# 再処理事業所 再処理施設

## 飛来物防護ネット架構の耐震評価

令和4年2月28日

日本原燃株式会社

### 2.2 各部の設計（7）相対変位（衝突）に対する検討

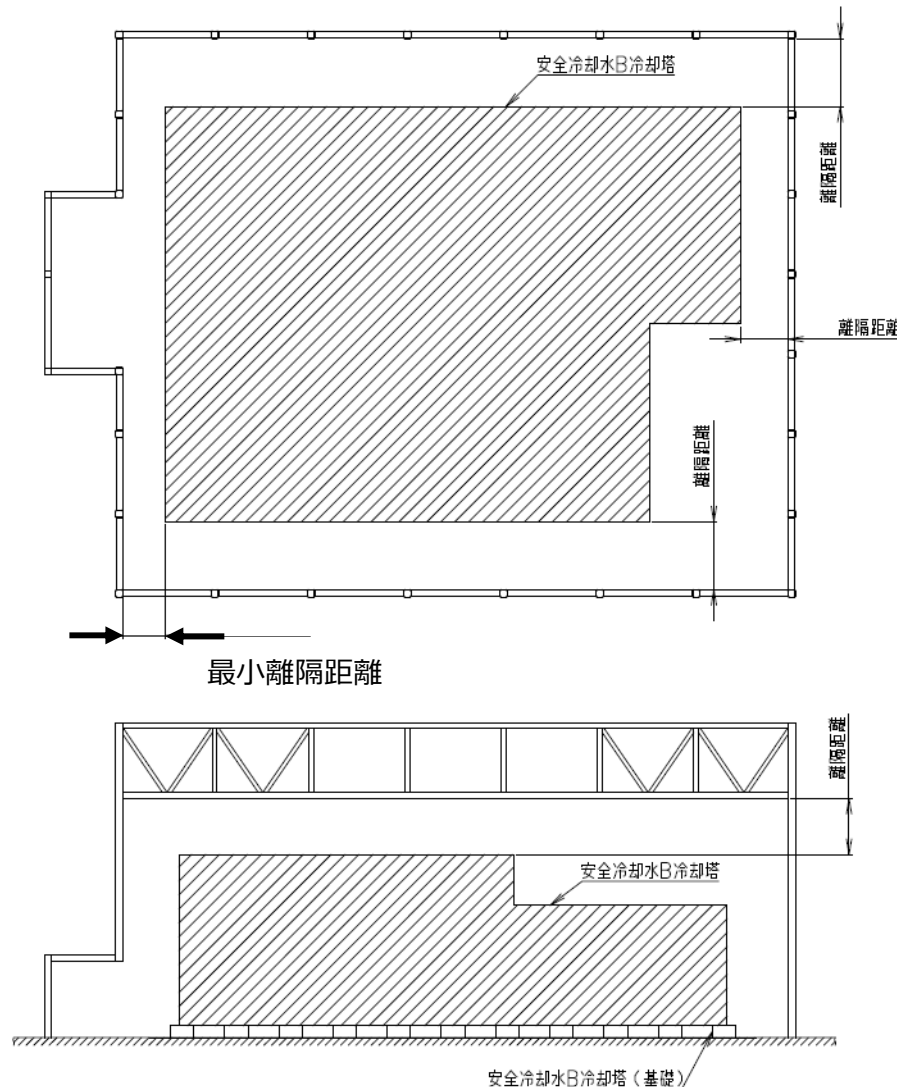
No.	指摘事項	対応結果	対応箇所
1	相対変位に対する地盤変位の影響を踏まえた評価を行うこと。	基準地震動 $S_s$ により生じる飛来物防護ネットと冷却塔の最大応答変位の合計(相対変位)が、冷却塔までの最小離隔距離を下回ることを確認した。相対変位を算出する基準点を基礎上端から支持岩盤レベルに変更し、最大応答変位の合計値には、液状化を考慮した地盤の変位を用いた。	P119
2	飛来物防護ネット架構の、杭周囲の改良地盤以外の周辺領域に関しては地盤が液状化し、地盤の沈下が発生するため、その沈下量を定量的に評価すること。	改良地盤以外の周辺領域の埋戻土の沈下量を評価した。沈下により基礎の支持性能が喪失することはない。	P128、 129
3	設計で想定している杭において発生する応力分布（曲げモーメント及びせん断力分布）と杭をモデル化している検証用モデルにおける応力分布の比較を行い、構造評価に対する影響を説明すること。	杭をモデル化した検証用モデルの曲げモーメントは、杭を別途モデル化した設計モデルの曲げモーメント（地盤変位+上部慣性力による）よりも小さいことが確認できた。 なお、杭先端付近の応力分布は検証モデルと様相は異なるが、設計は杭頭付近の応力で決定するため、問題はない。	P127
4	昨年8月30日の会合において波及的影響評価として整理した地盤の沈下、転倒等の各損傷モードに対する結果について考察を含めて説明すること。	波及的影響評価として整理した各損傷モードにおける評価結果・考察について各項目ごとに整理した。	P104～ 120

- 基準地震動 $S_s$ により生じる飛来物防護ネット架構と冷却塔の最大応答変位の合計（相対変位）が、左図に示す冷却塔までの最小離隔距離を下回ることを確認する。
- このときの最大応答変位の合計値には、液状化時及び非液状化時の地盤の変位も考慮する。
